熊原第20-019号
令和2年8月27日

核燃料物質の加工施設の変更に関する設計及び工事の計画について
の認可申請書の一部補正について

令和元年12月2日付け熊原第19-027号をもって申請し、令和2年6月9日付け熊原第20-002号、令和2年6月23日付け熊原第20-015号、令和2年7月15日付け熊原第20-016号をもって一部補正しました核燃料物質の加工施設の変更に関する設計及び工事の計画についての認可申請書を、別紙のとおり一部補正します。

- (1) 粉末・ペレット貯蔵容器Ⅰ型について、本設工認では撤去のみを申請対象とし、継続使用する粉末・ペレット貯蔵容器Ⅰ型に対する適合性の説明は次回以降の設工認とする。
- (2) 消火設備 屋外消火栓（消火栓 No. 6）について、本設工認では仮移設を申請対象とし、系統全体の適合性の説明は次回以降の設工認とする。
- (3) 防護壁 防護壁 No. 1 について、扉の耐震、耐竜巻評価と外部火災影響評価を追加する。
- (4) 保管廃棄設備  廃棄物保管区域の最大保管廃棄量を変更し、第1加工棟における最大保管廃棄量（6020本（200Lドラム缶換算）：新規基準に基づいた核燃料物質の加工の事業の変更許可（平成30年3月28日付け原規規発第1803284号にて許可）にて変更の許可を受けた最大保管廃棄能力）どおりとする。
- (5) その他記載の適正化を行う。

図2-4 火災区画（第1加工棟）変更後

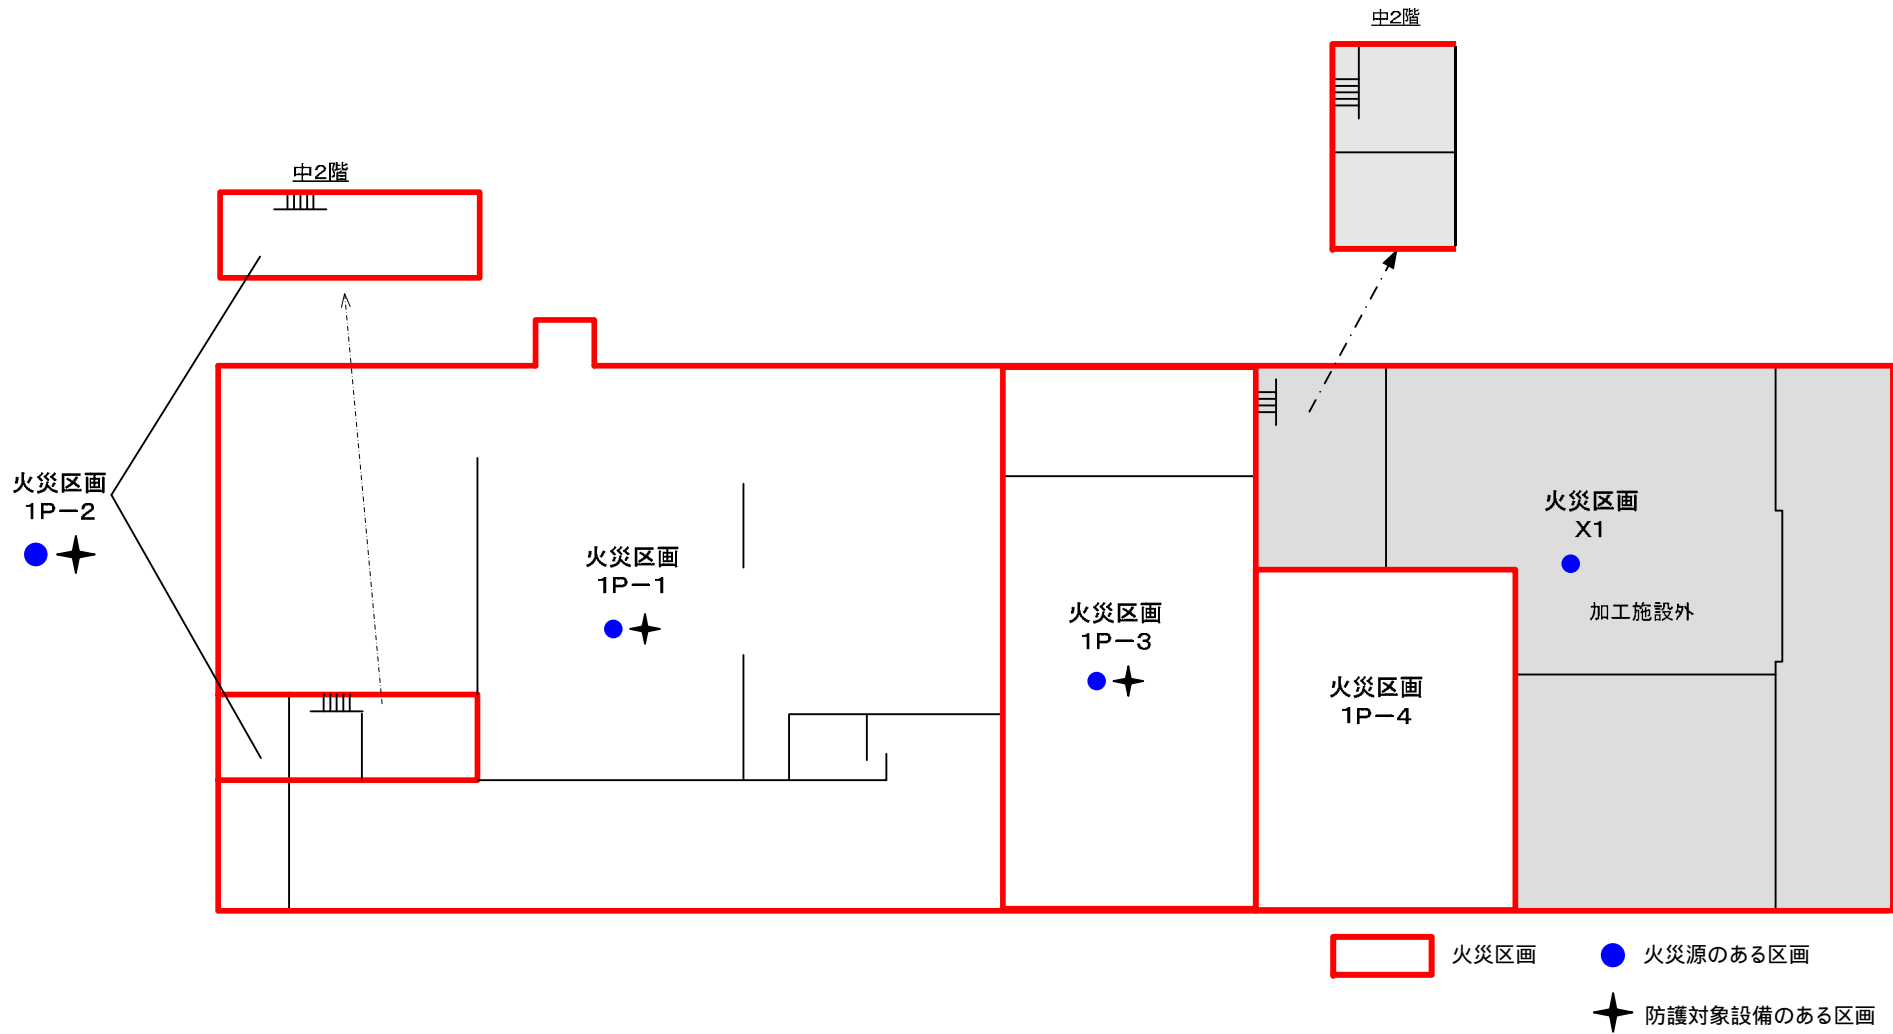
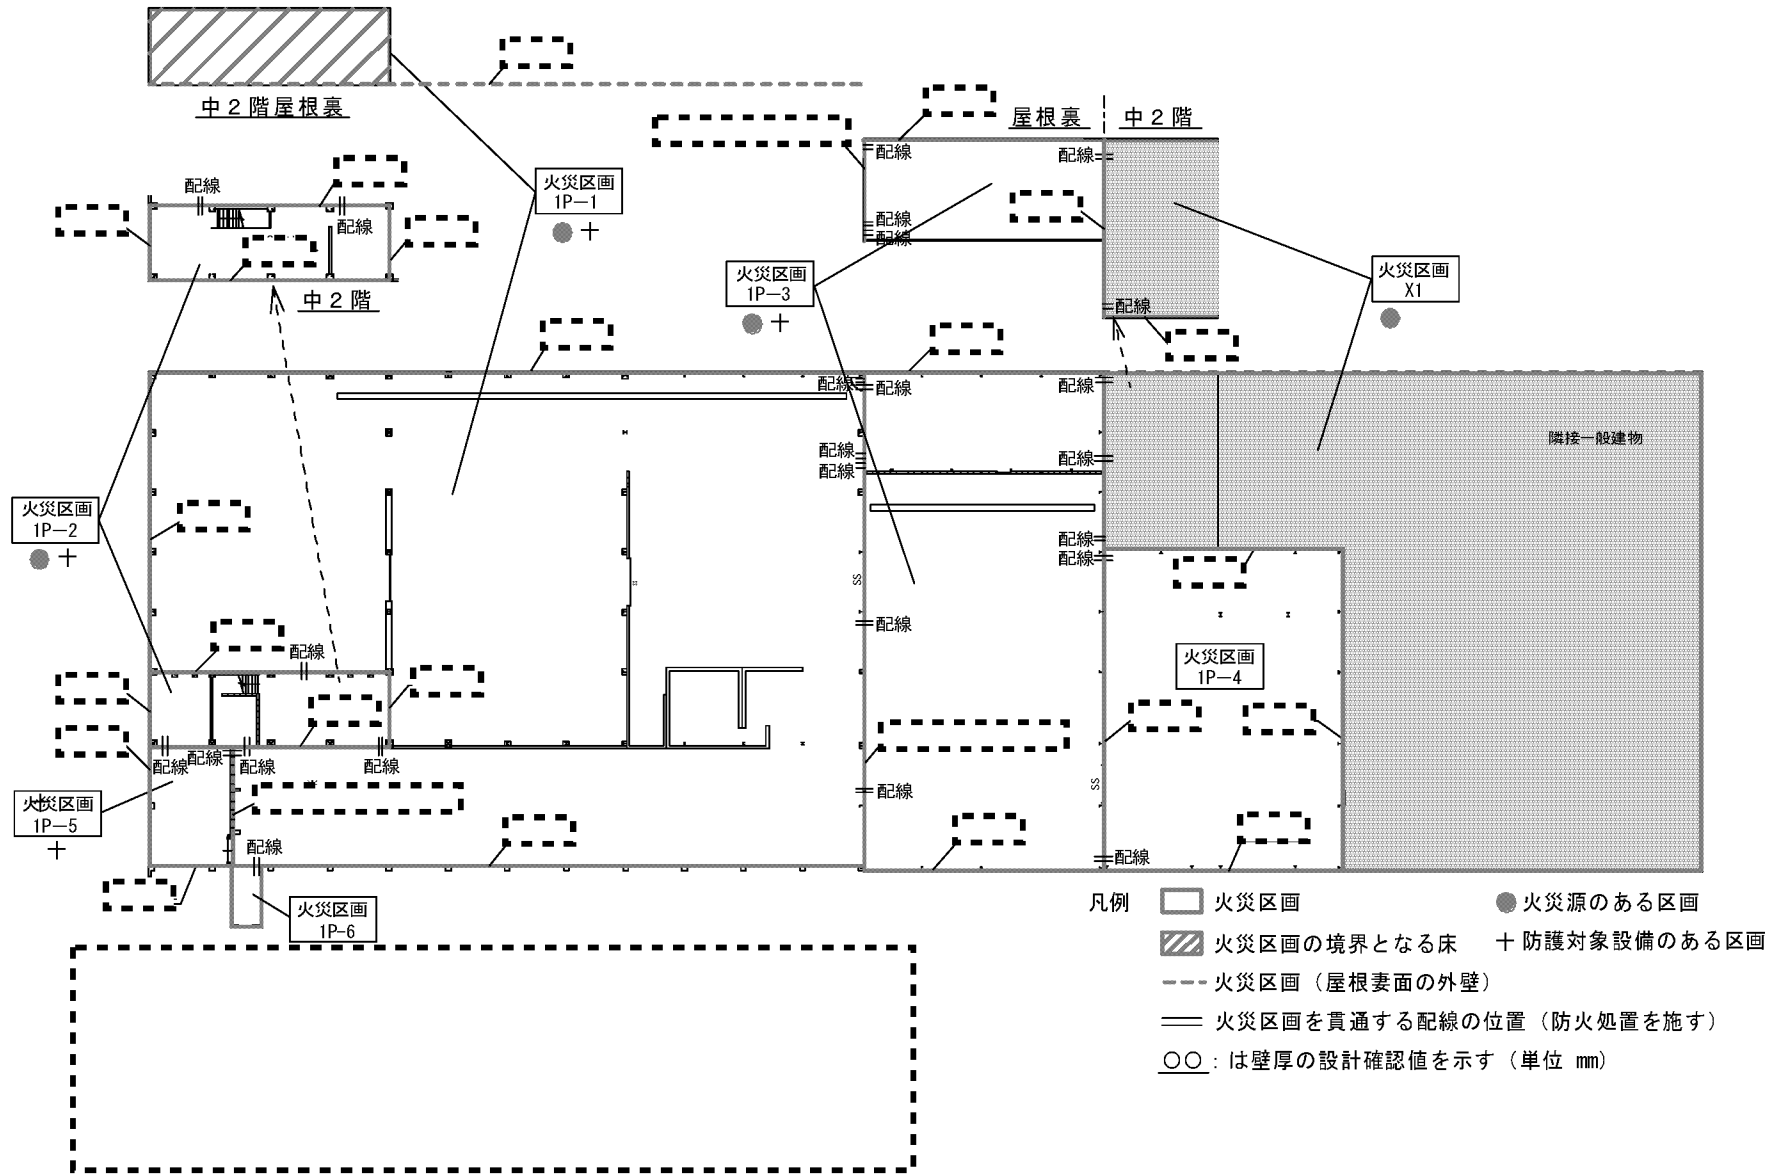
火災源とする設備・機器等を表2-2のとおり設定する。また、設定した火災源がある火災区画を図2-3、図2-4に示す。
